Рабочая группа по общим предписаниям,
касающимся безопасности

Правила № 107 (транспортные средства M₂ и M₃) –

Предложение по поправкам серии 06 к Правилам № 107 (транспортные средства M₂ и M₃)

Представлено экспертом от Соединенного Королевства*

Рис. 1

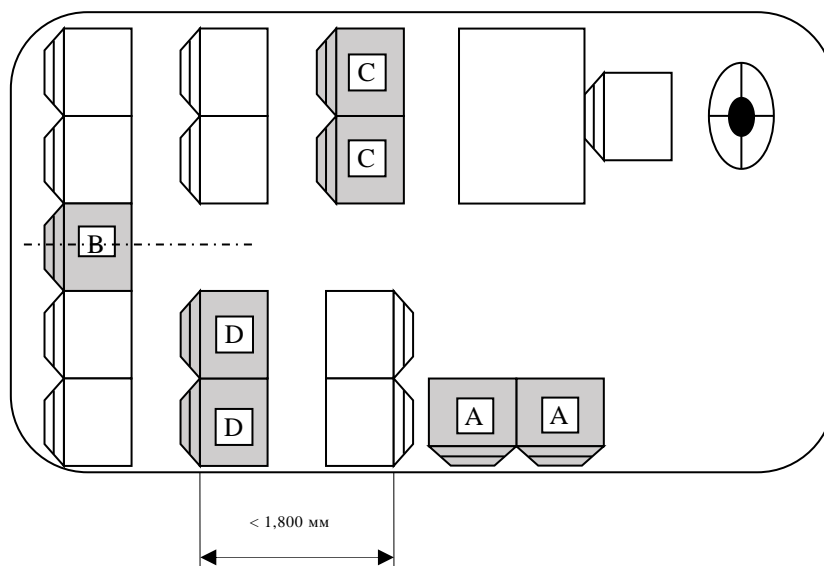
3. Это предложение имеет целью снизить уровень риска посредством распространения существующих требований на неогражденные сиденья, расположенные рядом с проемом для ступенек, и на другие неогражденные сиденья, в случае которых существует риск того, что пассажир может быть брошен вперед. Новый пункт 7.12.2 предусматривает исключение их этих дополнительных требований, которое распространяется на некоторые сиденья (см. также рис. 1 ниже).

Сиденья, на которые распространяется действие пункта 7.12.2:

- A Сиденье, установленное под прямым углом к направлению движения.
- B Сиденье, осевая линия которого расположена в продольной проекции прохода между рядами.
- C Сиденье, впереди которого находится какой-либо конструктивный элемент транспортного средства (например, встроенный столик или багажная площадка).
- D Поперечные сиденья, обращенные друг к другу, в случае которых максимальное расстояние между передними сторонами спинок этих сидений не превышает 1 800 мм.

«7.12.2 Пункт 7.12.1 не применяется ни к какому сиденью, установленному под прямым углом к направлению движения, сиденью, осевая линия которого расположена в продольной проекции прохода между рядами, сиденью, впереди которого находится какой-либо конструктивный элемент транспортного средства (например, встроенный столик или багажная площадка), который обеспечивает сопоставимый уровень защиты в качестве ограждения, удовлетворяющего требованиям пункта 7.12.1, или поперечным сиденьям, обращенным друг к другу, в случае которых максимальное расстояние, измеренное в соответствии с пунктом 7.7.8.4.3, между передними сторонами спинок этих сидений не превышает 1 800 мм».
